Technische vragen van de Statenfractie van de Partij voor de Dieren aan het college van Gedeputeerde Staten van de provincie Noord-Brabant naar aanleiding van het Statenvoorstel Inpassingsplan “Natuurgebied Westelijke Langstraat”.

Bijgaand treft u de beantwoording aan van de door u op 24 januari jl. gestelde vragen over het statenvoorstel provinciaal inpassingsplan ‘Natuurgebied Westelijke Langstraat’.

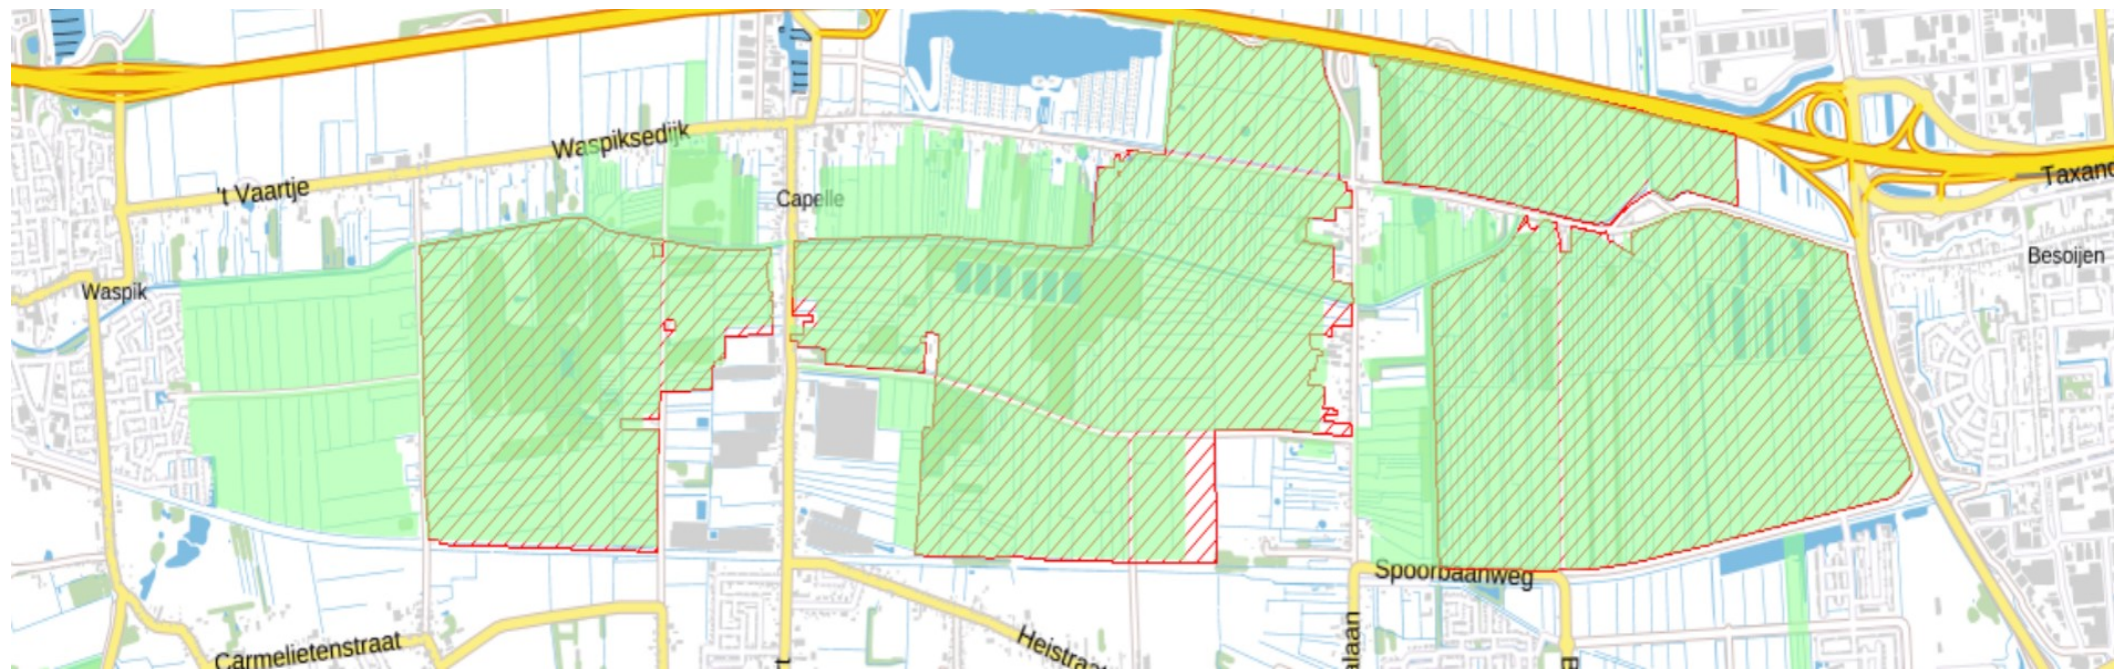
3. Om hoeveel agrarische gronden met natuurwaarden maar zonder natuurbestemming gaat het?

In het PIP zijn de volgende bestemmingen opgenomen met een wijzigingsbevoegdheid naar Natuur:

- Agrarisch met waarden-Natuur (omvang 71.5 ha), hiervan is ca.16.1 ha ter realisering van de NNB;
- Natuur- met agrarisch medegebruik (omvang 46.8 ha).

Afbeelding 4.1 Nieuwe grenzen NNB (zie Bijlage 13)

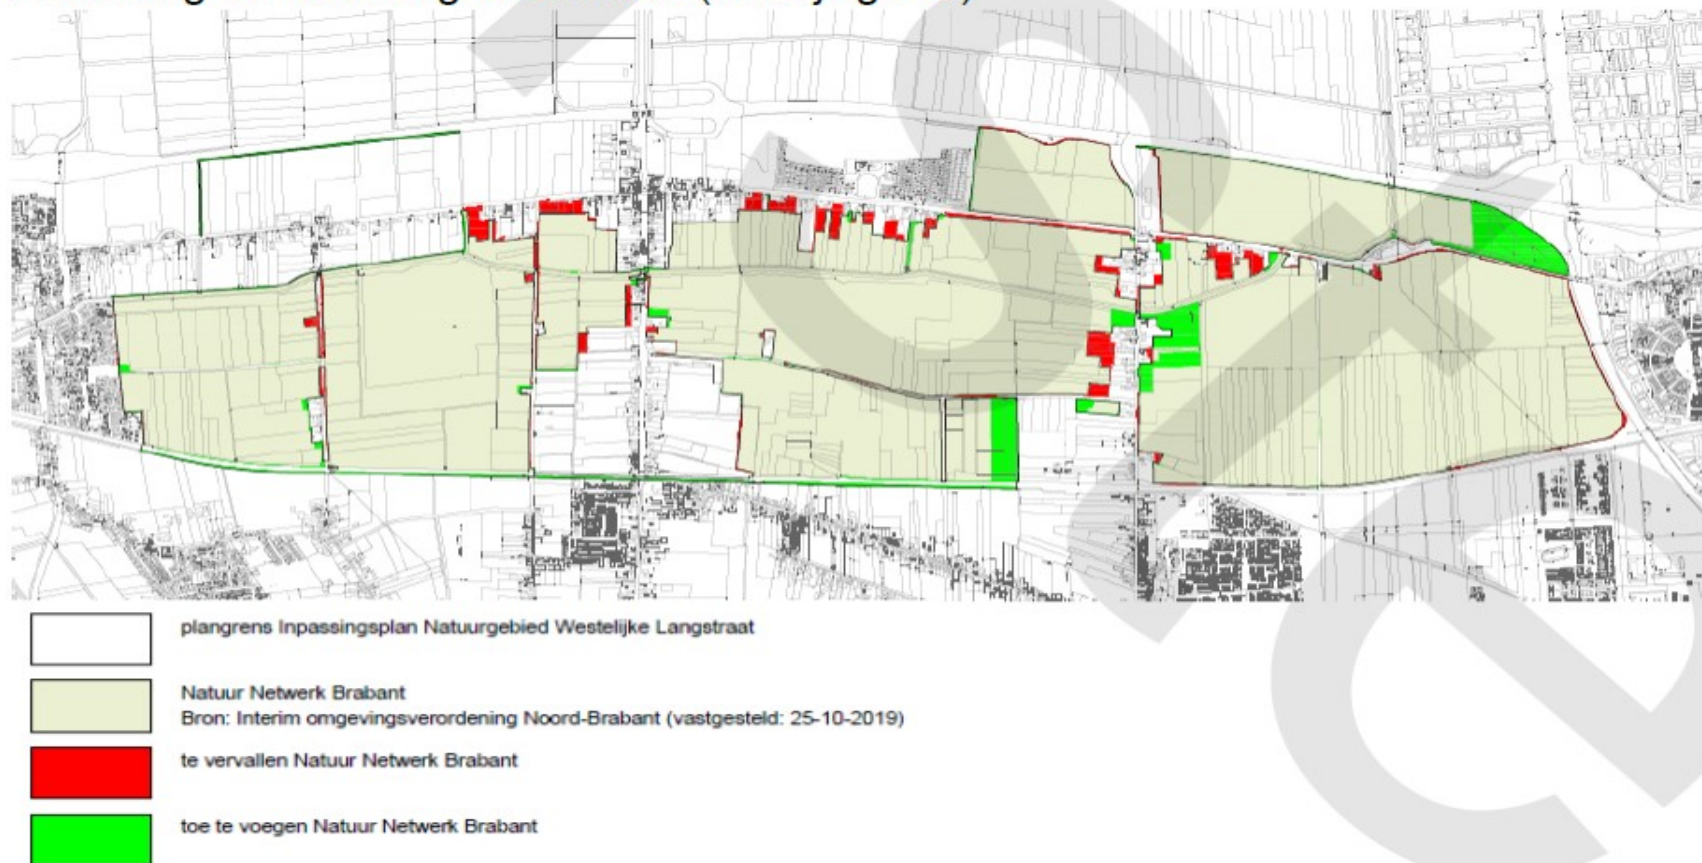
8. Welke percelen NNB zouden naar aanleiding van het inpassingplan worden verwijderd, wat is de ecologische onderbouwing hiervan en om hoeveel hectare gaat het?

- Omvang de te vervallen NNB bedraagt ca. 17.4 ha
- Omvang van toe te voegen NNB bedraagt ca. 28 ha (grotendeels robuuste gebieden)

Per saldo neemt de totale omvang van het NNB dan ook toe.

In het PIP is de toegevoegde NNB als natuur (met aanduiding toe te voegen NNB) opgenomen.

De voorgestelde te vervallen delen van het NNB maken *geen* onderdeel uit van het PIP.

Onderstaande kaart is in de toelichting van het PIP opgenomen.
